Numer pisma: O.Ki.D-3.2412.3.2017.mj

Dotyczy zadania pn.: Poprawa bezpieczeństwa ruchu drogowego w województwie świętokrzyskim na DK 9 w miejscowościach Lubienia i Rudnik w ramach PBDK - program likwidacji miejsc niebezpiecznych

Zamawiający działając w trybie art. 38 ust. 2 ustawy z dnia 29 stycznia 2004 r. Prawo zamówień publicznych (Dz. U. z 2015 r. poz. 2164 ze zm.) zwanej dalej „ustawą Pzp” przekazuje treść pytań wraz z wyjaśnieniami.

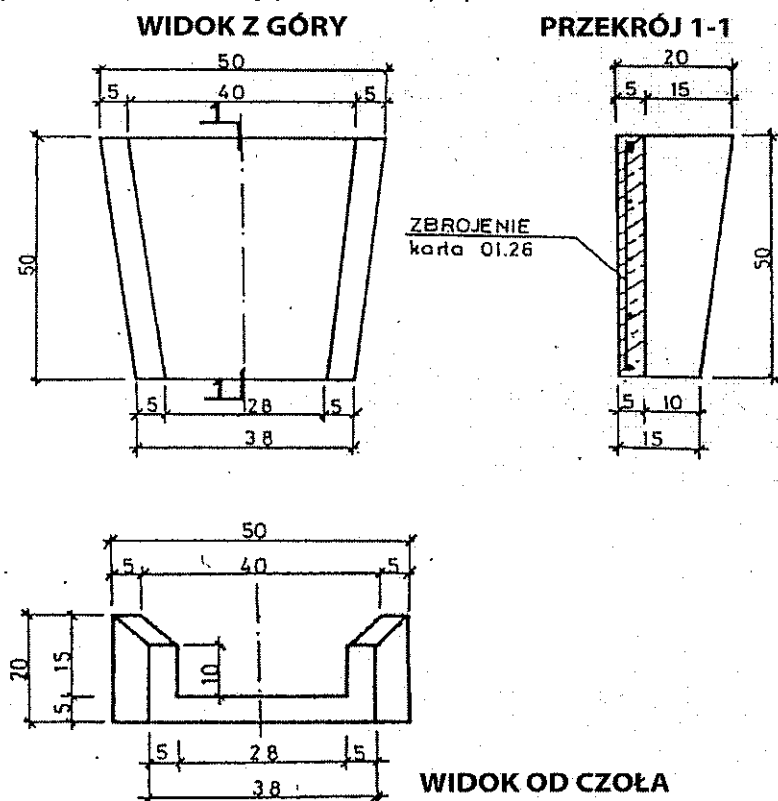
Dotyczy poz. 28 d.6 kosztorysu ofertowego „Budowa chodnika w ciągu drogi krajowej nr 9 na terenie gminy Brody: Lubienia od km 47+850 do km 48+654” Bariera U-11b – zwracamy się z prośbą o wskazanie miejsca montażu w/w bariery na planie sytuacyjno-wysokościowym wraz z podaniem szczegółu konstrukcyjnego.

Lubienia kosztorys/przedmiar poz. 28 d.6 Bariery U-11b (barieroporęcze) – lokalizacja km 48+582 – przepust,
